工務小組委員會

二零零九年一月七日舉行的會議 政府當局需採取跟進行動的事項一覽表

項目 PWSC(2008-09)55

就東面和西面看台上蓋進行的可行性研究
FEASIBILITY STUDY OF ROOF COVER FOR EAST & WEST STANDS

1樓平面圖 顯示加設上蓋對座位數目的影響
1/F Plan Showing Impact of Roof Structures on No. of Seats

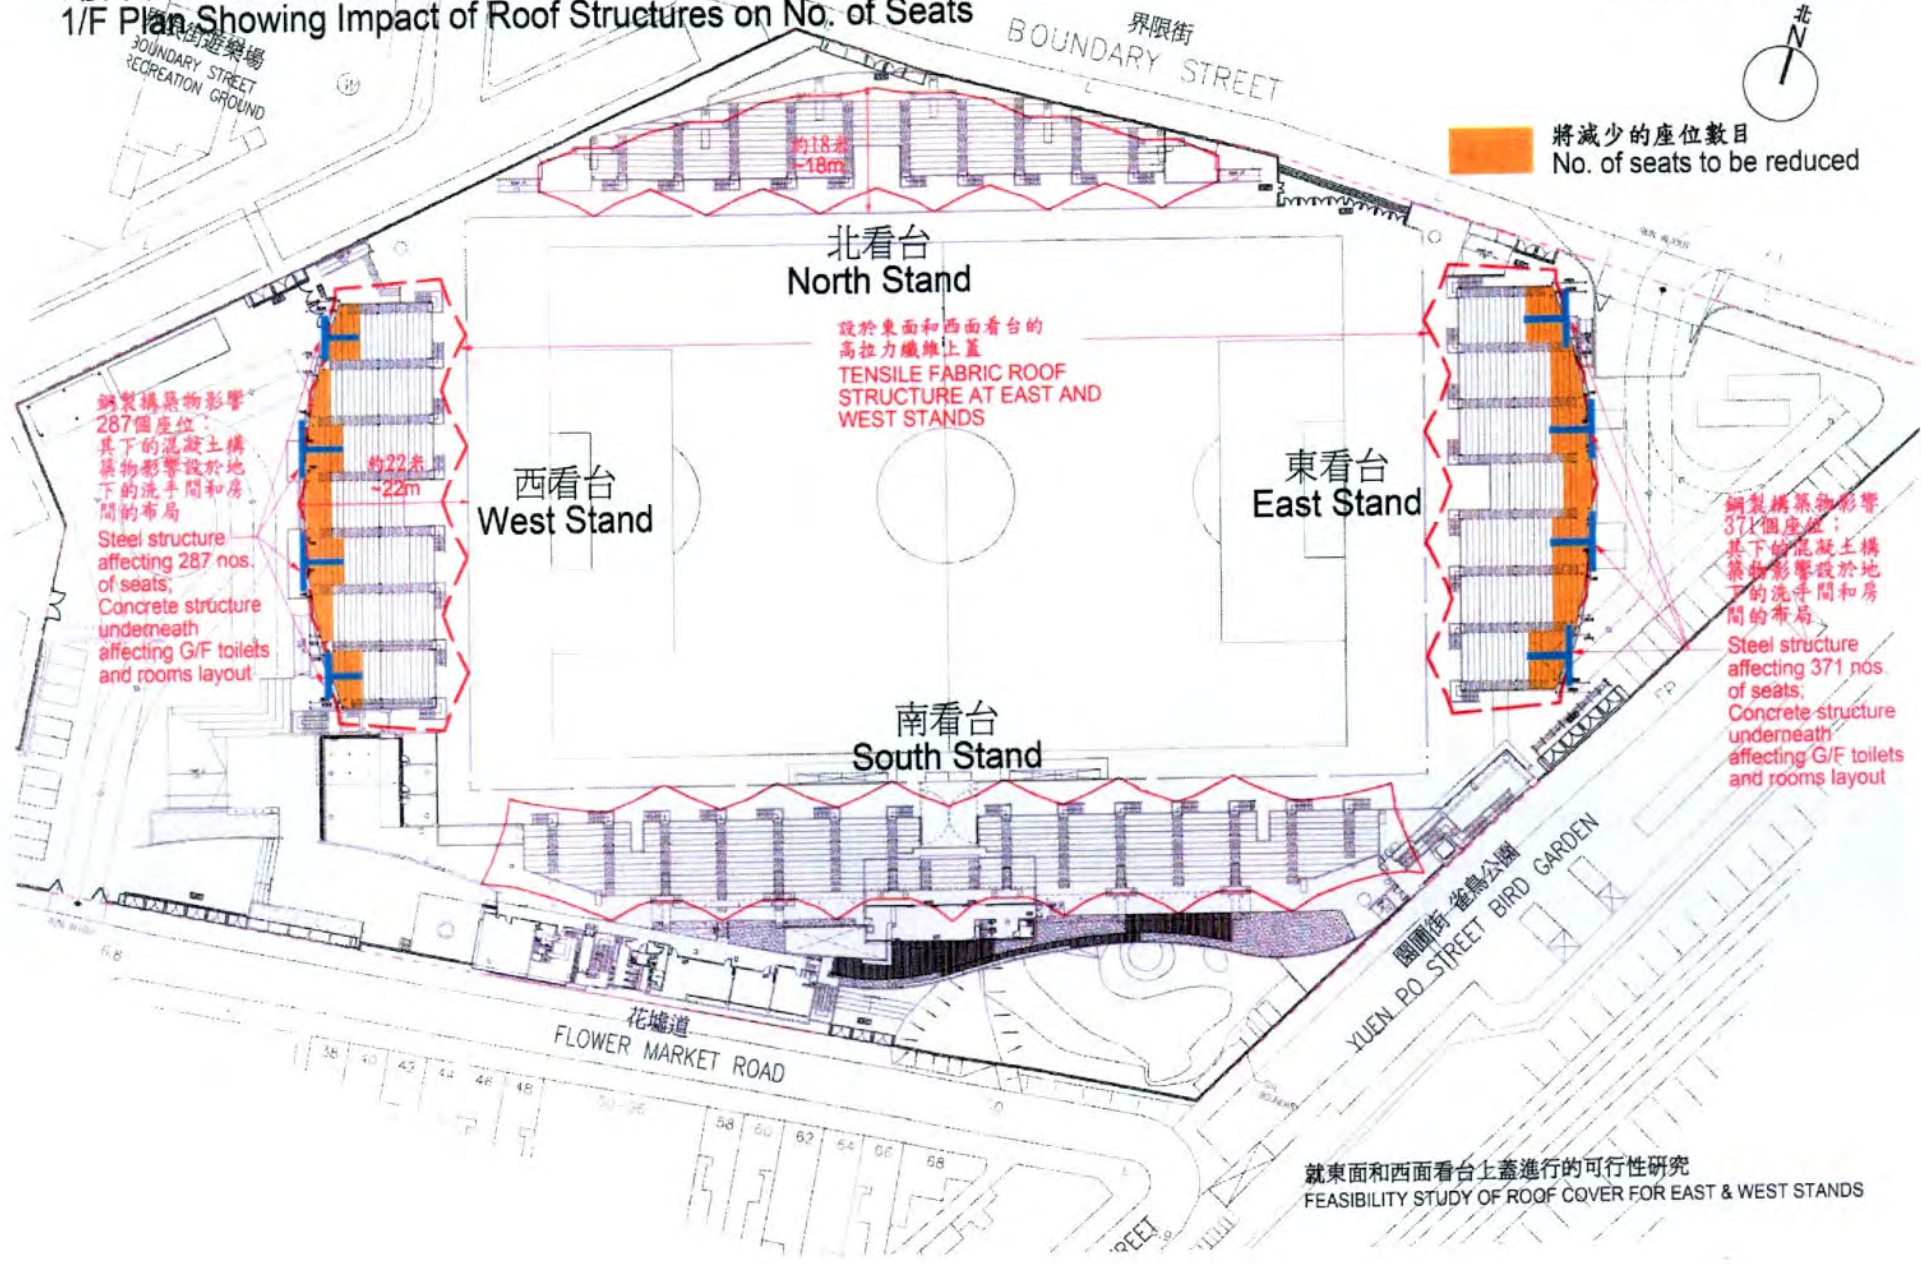
委員要求政府當局考慮為東面和西面看台設置上蓋，並考慮可否修改看台的設計，以增加旺角大球場的整體座位數目；以及在財務委員會(財委會)的有關會議舉行前就這些建議作出書面回應，若情況適用，包括任何估計額外所需費用，又或若上述任何一項建議會獨立提交財委會以供考慮撥款建議，則在適當時候提供有關回應及估計額外所需費用。

- (a) 需加設混凝土支柱，以支撐為上蓋搭建的鋼製構築物。按付款當日價格計算，所涉及的估計額外建設費用約為 9,720 萬元，加幅為原來工程計劃費用的 35%，而估計額外經常開支則為每年 13 萬元；
- (b) 加設的混凝土支柱和鋼製上蓋構築物會影響看台的布局設計，並會把旺角大球場的座位總數由 6 600 個減至約 6 000 個。此外，約 600 個座位的視線亦會受影響(附件 1)；

將減少的座位數目
No. of seats to be reduced

鋼製構築物影響
287個座位；
其下的混凝土構
築物影響設於地
下的洗手間和房
間的布局
Steel structure
affecting 287 nos.
of seats.
Concrete structure
underneath
affecting G/F toilets
and rooms layout

鋼製構築物影響
371個座位；
其下的混凝土構
築物影響設於地
下的洗手間和房
間的布局
Steel structure
affecting 371 nos.
of seats.
Concrete structure
underneath
affecting G/F toilets
and rooms layout

剖面圖(東面,南面和西面看台) SECTION (East, South & West Stand)

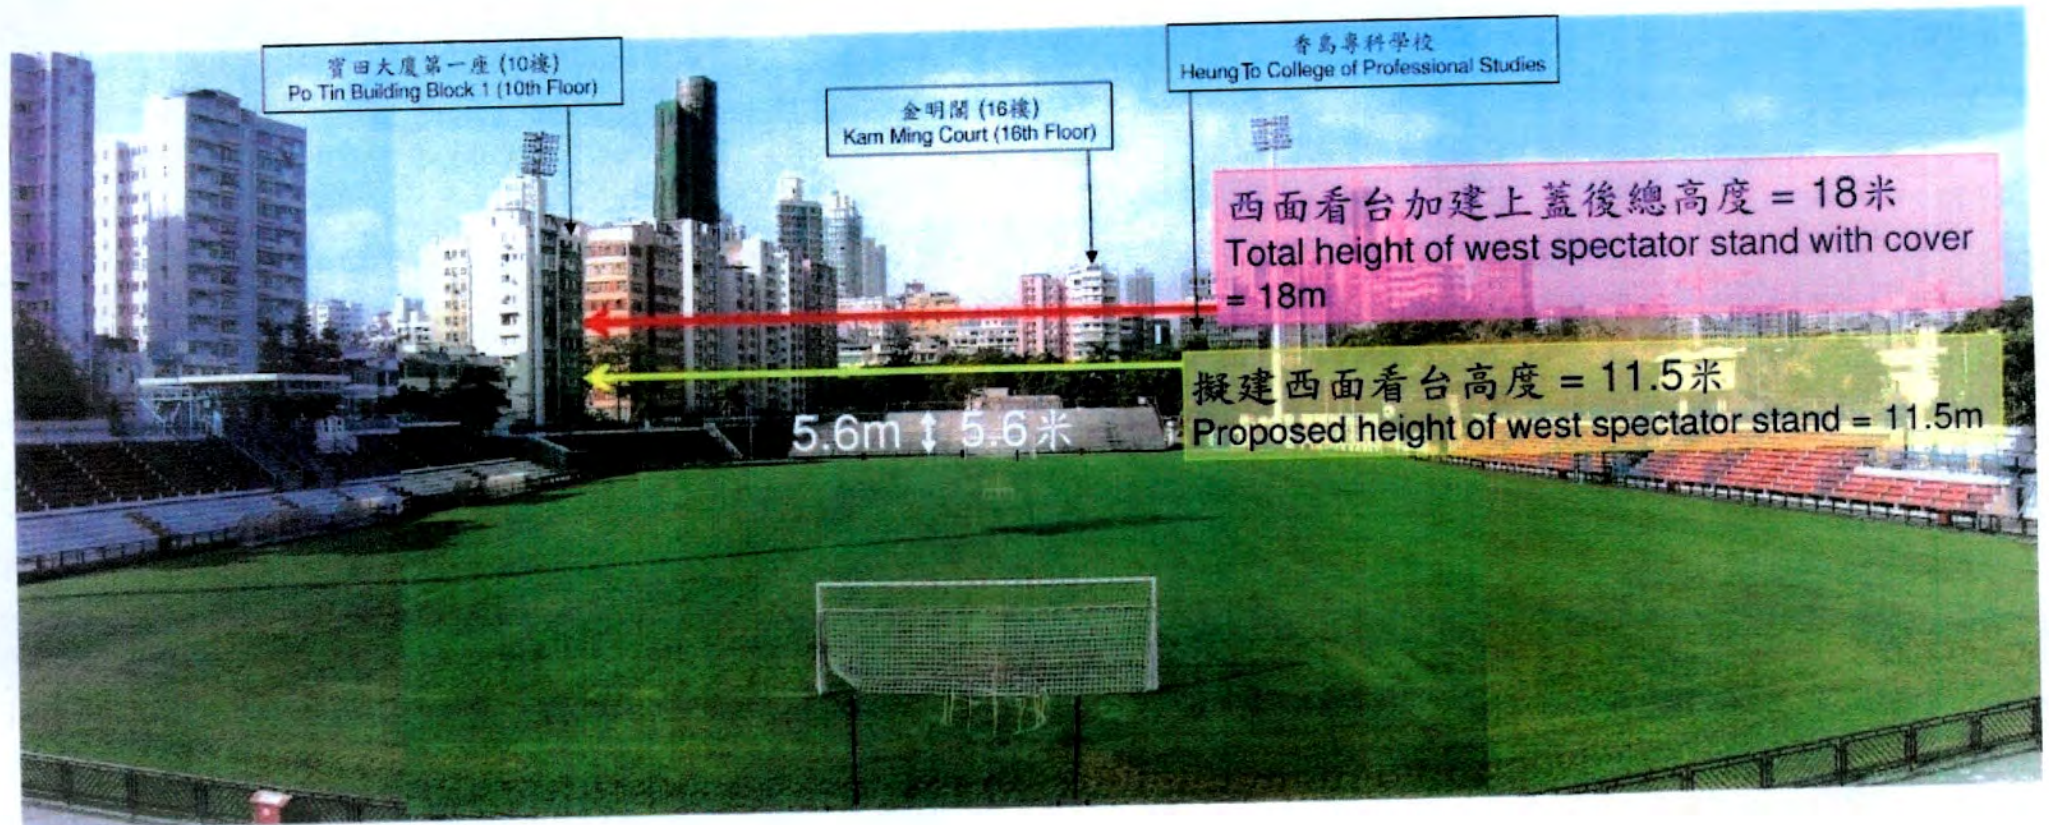
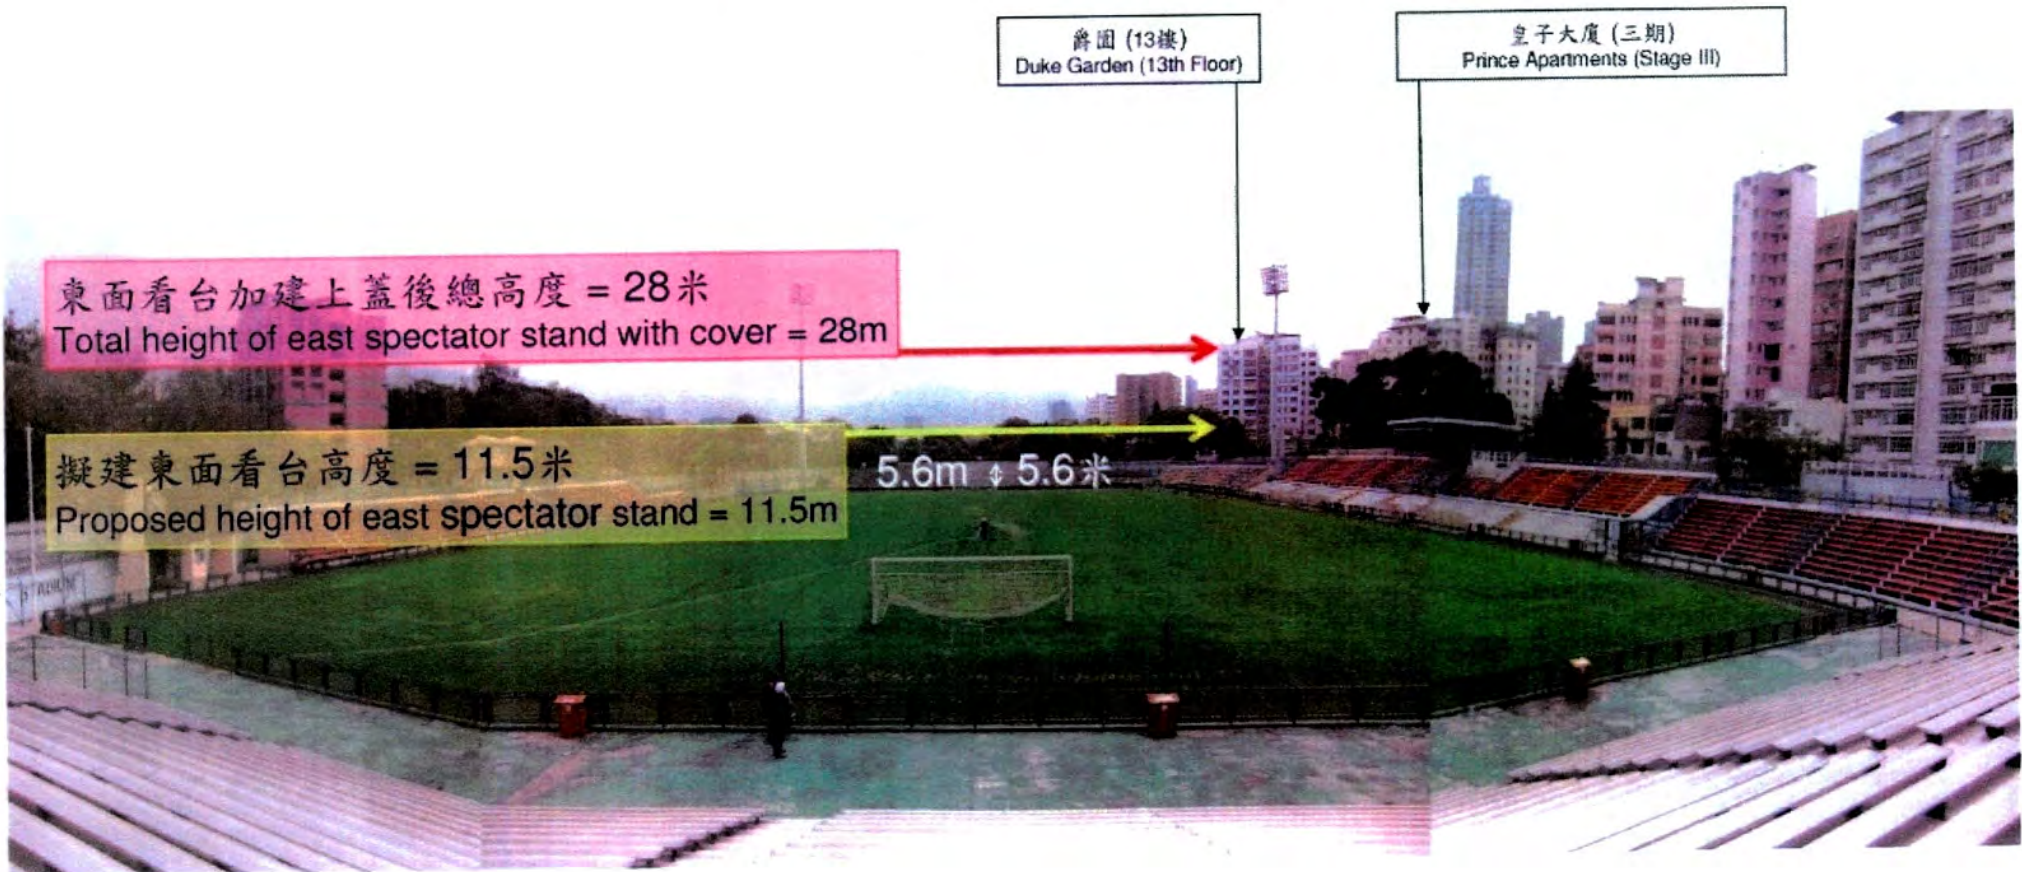
圍觀看屏幕的視線。如在東面與北面看台或在西面與北面看台之間的角落放置該電子顯示屏幕會令北面看台的觀眾看不見屏幕。此外，支撐電子顯示屏幕的結構構架會阻塞位於這些角落的走火通道。在東面看台加設上蓋，這個上蓋須豎設在電子顯示屏幕之上。加設的上蓋的高度約為 28 米，即接近十層樓高。如此高的上蓋不能有效地為觀眾遮擋風雨和陽光——最少三分之一的東面看台即使在微雨下都會受影響，而整個看台會由下午三時起被陽光照射(附件 2)；

- (d) 西面看台提供較多座位排數，因此西面上蓋的整體高度會較北面和南面上蓋為高，在外觀角度上並不理想(附件 2)；以及
 - (e) 在西面看台加設任何上蓋很可能進一步引發公眾對景觀和空氣流通的關注。我們需要就經修改的重建建議諮詢當區居民和油尖旺區議會，而此舉會導致旺角大球場的重建進一步延誤。
- (C) 在北面和南面看台設置上蓋(即 PWSC(2008-09)55 號文件所載的原來方案)

在東面加設的上蓋須豎設於電子顯示屏幕之上。這做法會令上蓋不能有效地為觀眾遮擋風雨和午間的陽光
Additional cover on the east side will have to be erected above the LED screen which cannot provide shelter for spectators against rain and sunshine in the afternoon effectively

西面看台上蓋的整體高度會超逾北面和南面看台上蓋的高度。這在外觀上並不理想，並會進一步引發附近居民對景觀和空氣流通的關注
Overall height of the west cover will be higher than the north and south covers. It is not desirable from aesthetic point of view and cause further visual and air circulation concern to the nearby residents

施工程序圖
Construction Sequence Plan

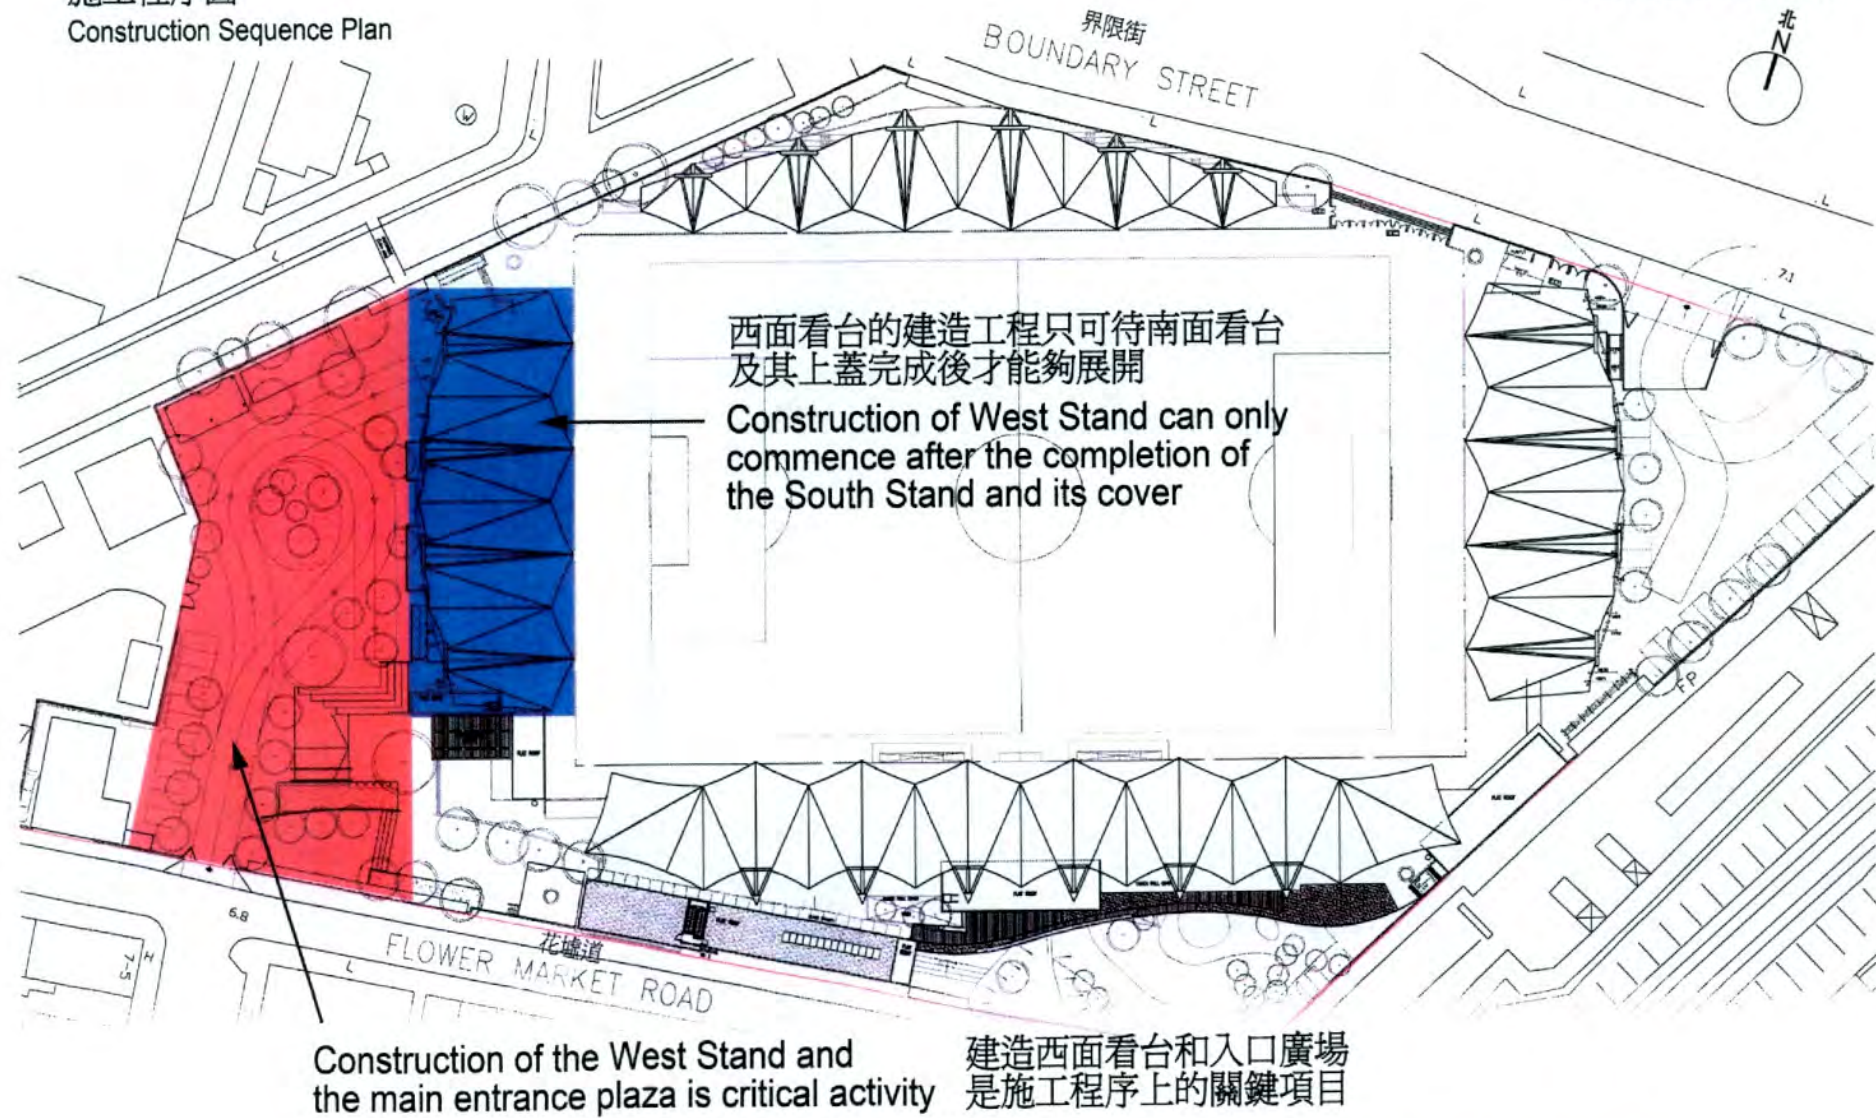
- (a) 按付款當日價格計算，估計額外建設費用約為 5,200 萬元，加幅為原來工程計劃費用的 19%，而估計額外經常開支則為每年 8 萬元；
- (b) 為加設西面看台上蓋而額外需要豎設的混凝土支柱和鋼製構築物會導致座位數目減少約 300 個至約 6 300 個(附件 1)；
- (c) 只為西面看台加設上蓋的額外施工時間會與為西面和東面看台加設上蓋的額外施工時間相同。這是因為工地的作業地方非常有限和建造工程須循序漸進地進行。北面和南面看台的建造工程將會同時進行，並使用東面和西面看台作為施工區。西面有蓋看台的建造工程只可待南面看台完成後才能夠展開，而只有在西面有蓋看台的工程完成後，入口廣場的工程才能夠

展開。因此，不論加設一個或兩個上蓋，整體的延誤將會是一樣的(附件 5)。

基於工地上的限制，將球場草地的座向調較並不可行
Due to site constraint, adjustment of orientation of the turf pitch is not feasible

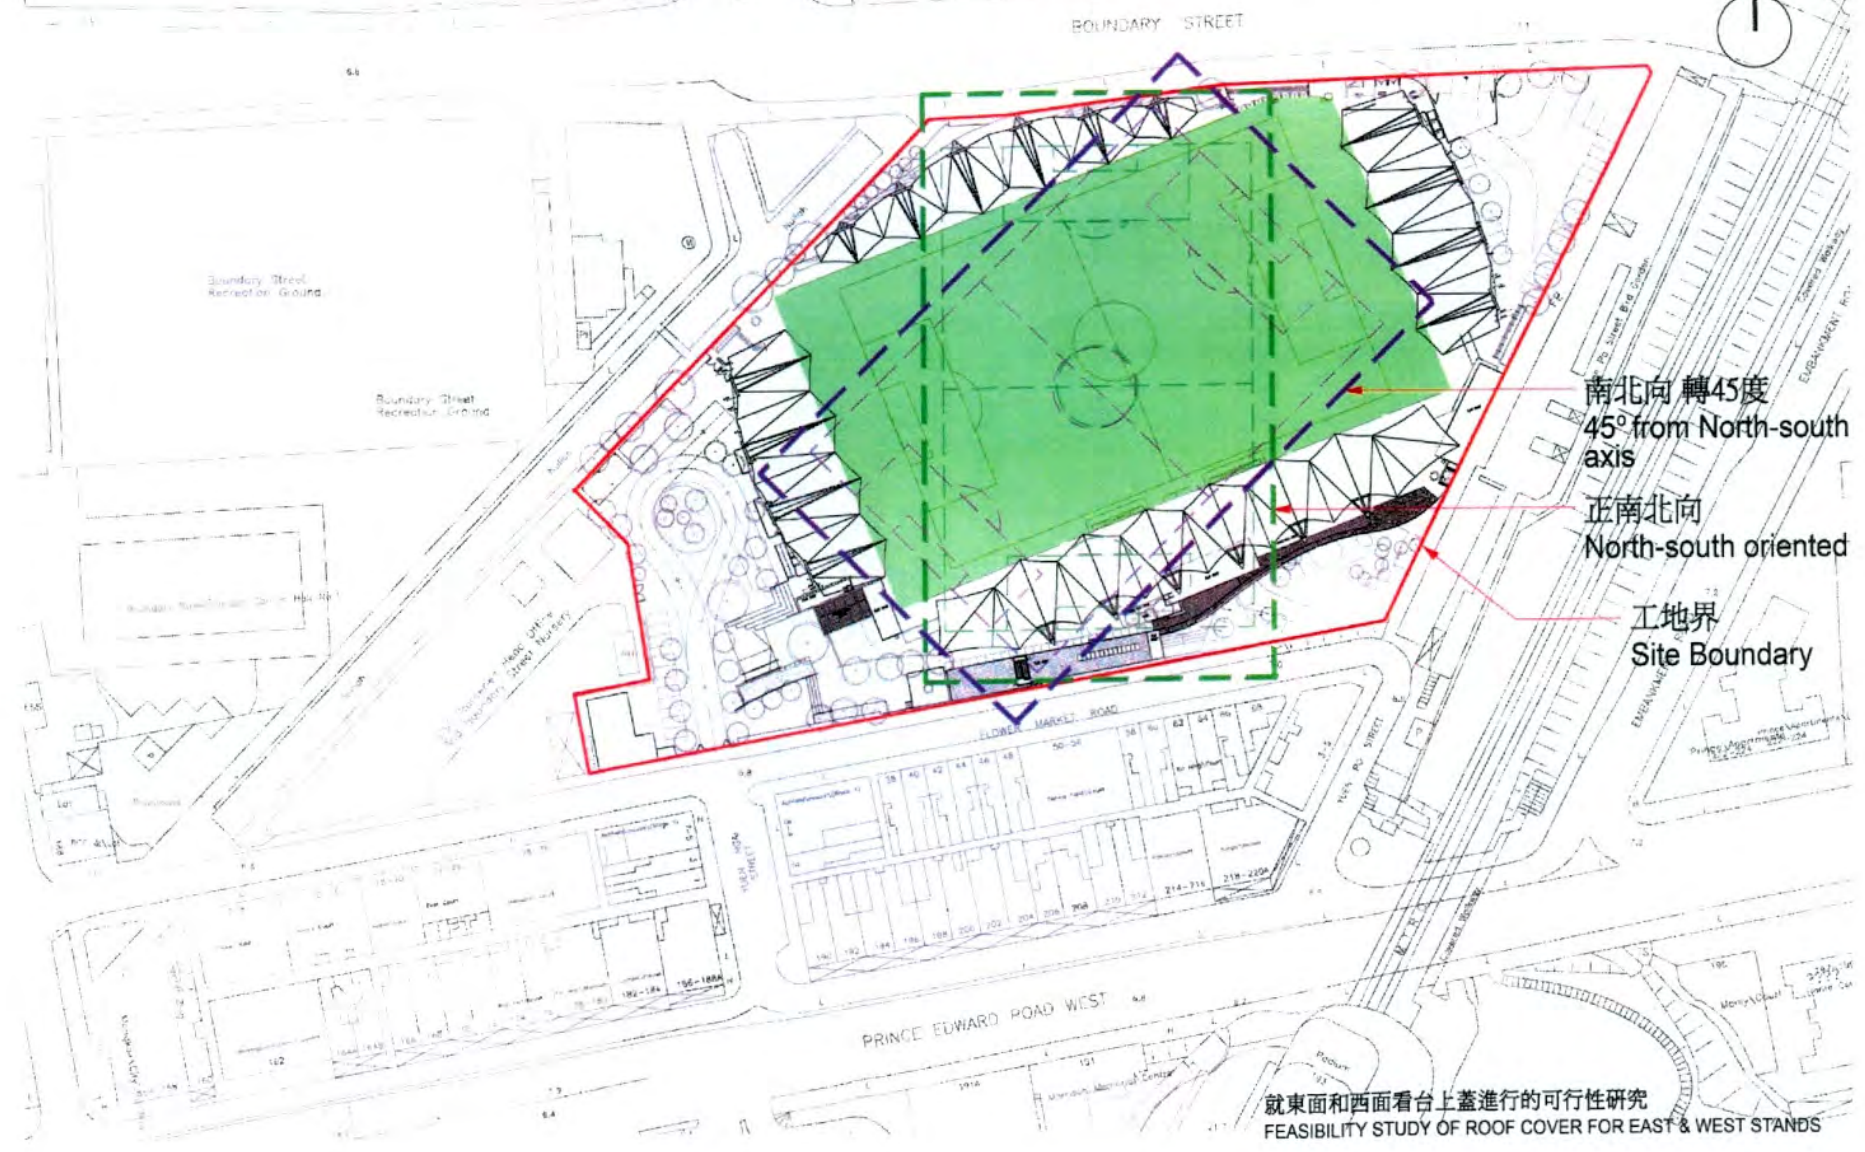
7. 為回應球場現有座向應由東西座向改為南北座向的關注，我們曾研究可否作出一些調整。然而，正如附件 8 所示，鑒於場地的限制，調整球場座向並不可行。
